WZP.271.1.10.2024

Ciechanów, dnia 19.04.2024 r.
Do Wykonawców
biorących udział w postępowaniu

Dotyczy: Wykonanie robót budowlanych związanych z budową drogi gminnej klasy Z wraz ze ścieżkami rowerowymi, przebudową skrzyżowania na rondo na drodze krajowej nr 60, budową skrzyżowania typu rondo na drogach wojewódzkich nr 617 i 616 oraz przebudową skrzyżowania na drodze powiatowej nr 1237 W, w ramach zadania pn: „Budowa drogi gminnej - północno-wschodniej drogi obwodowej Ciechanowa.”

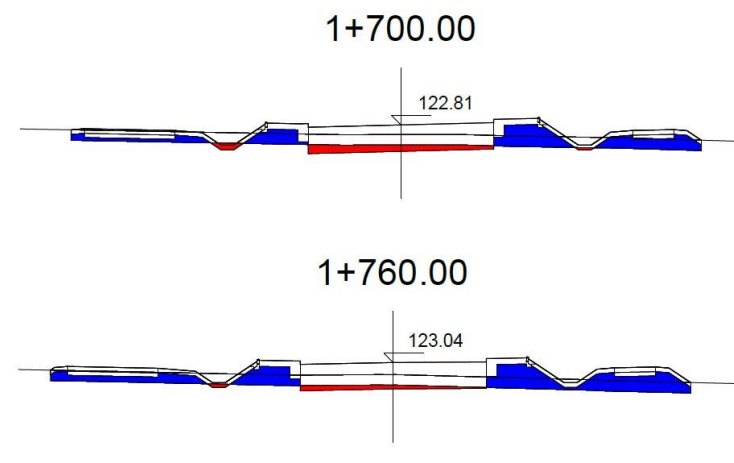
Przekroje normalne oraz plany sytuacyjne i profile niwelet posiadają odmienne opisy pikietarza kilometracji co nie pozwala na jednoznaczne określenie lokalizacji przekazanych przekrojów, prosimy o przekazanie spójnej i jednoznacznej dokumentacji.

Lokalizacja przekrojów zgodnie z kilometrażem drogi.

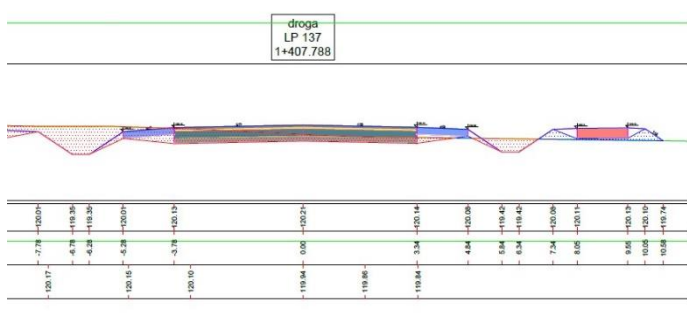
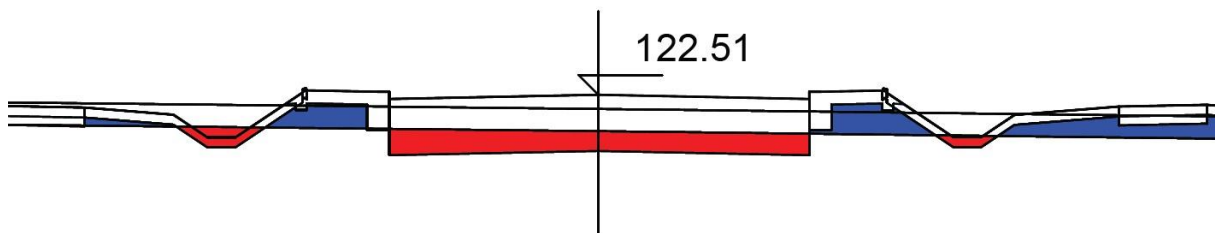
Dla profili normalnych brak jest jednoznacznych informacji na temat drogi dla której są opracowane.

Przekroje zgodnie z kilometrażem drogi. Droga obwodowa jako główny ciąg, do którego dochodzą krótkie drogi łączące.
Przekroje uzupełnione o opisy w załączeniu.

1+620.00

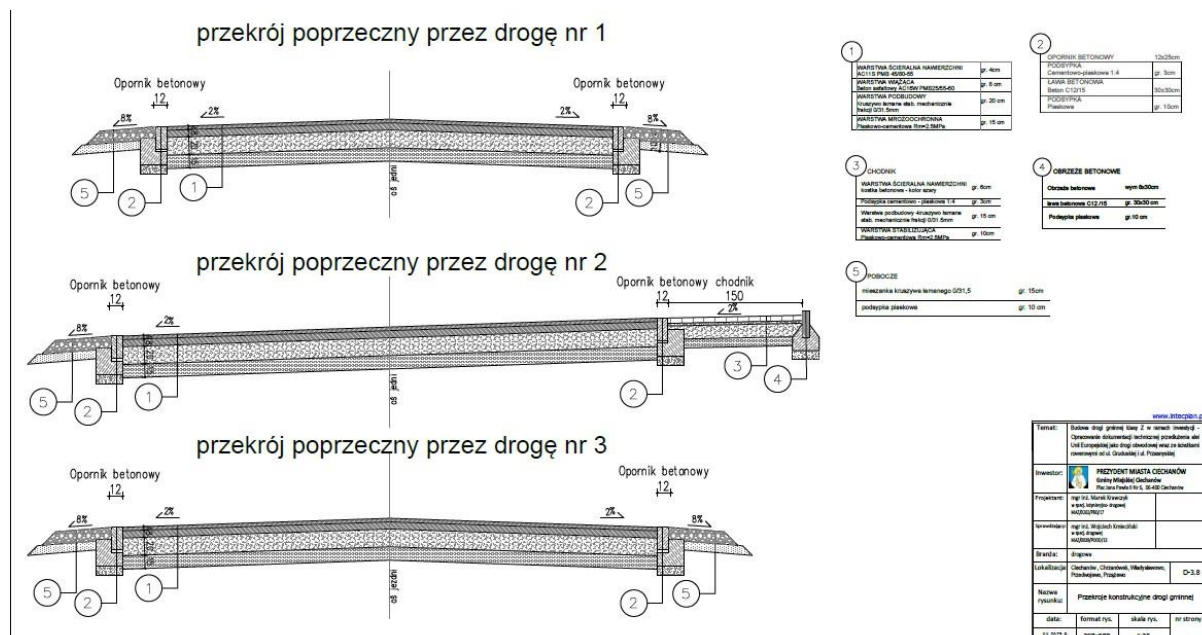
Na przekrojach normalnych ukazano, że w wielu przypadkach dno rowu jest powyżej konstrukcji projektowanej drogi, czy takie rozwiązanie akceptuje Zamawiający?

Inwestycję należy realizować zgodnie z dokumentacją.

Konstrukcja drogi, jej niweleta przebieg w terenie dostosowana jest do terenu.

W zależności od przebiegu rowu są odpływowe lub chłonne gdzie zaprojektowano wymięgę gruntu poniżej dna rowu.

Konstrukcja drogi posiada właściwe grubości konstrukcji, które zapewnią jej nośność trwałość i stabilność.

Projektant potwierdził prawidłowość przedstawionych rozwiązań.

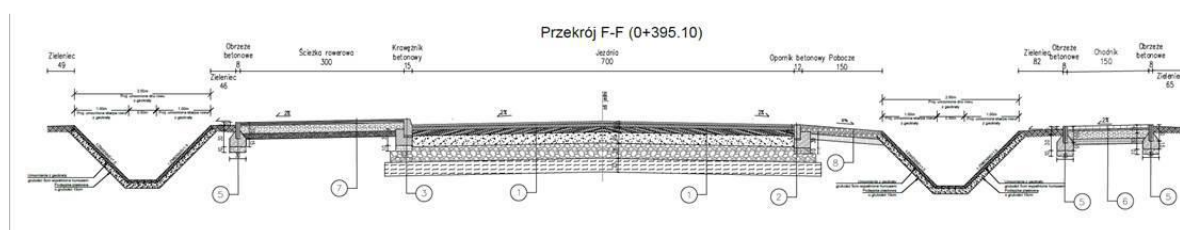
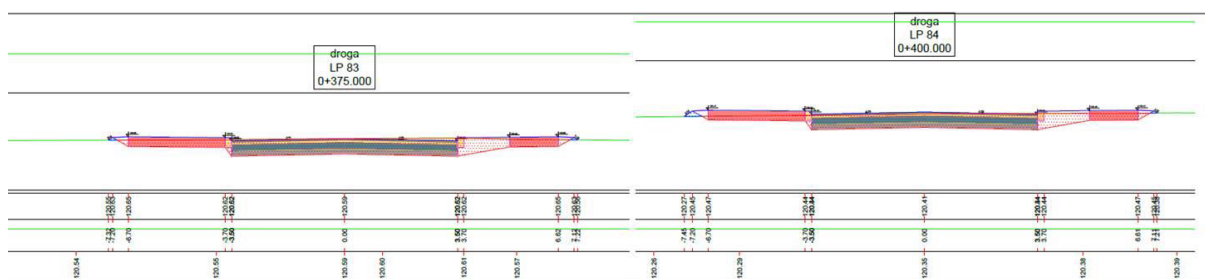
Szanowni Państwo na rysunkach w dokumentacji przetargowej w jednym przekroju pokazano trzy różne zakresy prac do wykonania. Mają na uwadze porównywalność ofert, cenę ryczałtową przetargu oraz iż na Zamawiającym ciąży obowiązek jednoznacznego opisu przedmiotu zamówienia, prosimy o jednoznaczne wskazanie zakresu robót do wykonania z trzech wskazanych poniżej, a znajdujących się w dokumentacji przelatywanej
Wariant 1 na rysunku PZT ukazano, że w przekroju F-F do wybudowania jest rów, ścieżkę rowerową, droga i chodnik.
Wariant 2 na przekroju konstrukcyjnym F-F pokazano, że do wybudowania jest rów, ścieżka rowerowa, droga i chodnik

Wariant 3 na przekroju poprzecznym w lokalizacji przekroju F-F pokazano, że do wybudowania jest ścieżka rowerowa, droga i chodnik.
 Prosimy o przekazanie jednolitej dokumentacji technicznej, która będzie odpowiadała zakresowy robót do wykonania przez Zamawiającego:
 Zakres robót do wykonania zgodnie z PZ

Skorygowany rysunek przekroju poprzecznego F-F w załączeniu.
